Spectera

Versionshinweise - Version 1.2.5

Version 1.2.5

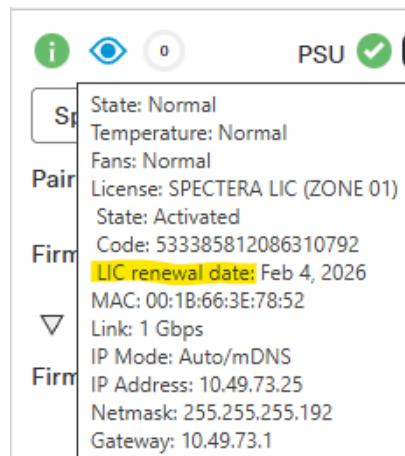
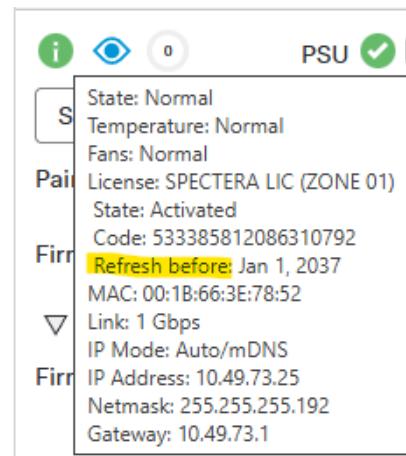
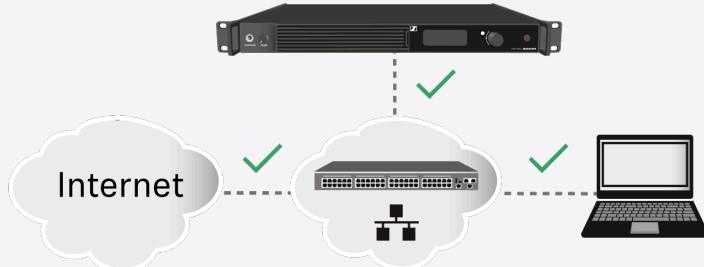
- Unterstützung für die automatische Lizenzverlängerung von Lizenzen, die vor dem 20. November 2025 ausgestellt wurden.

Die Lizenzverlängerung wird nach einiger Zeit im Gerätetestatus angezeigt:

Vor dem Update:

Nach dem Update:
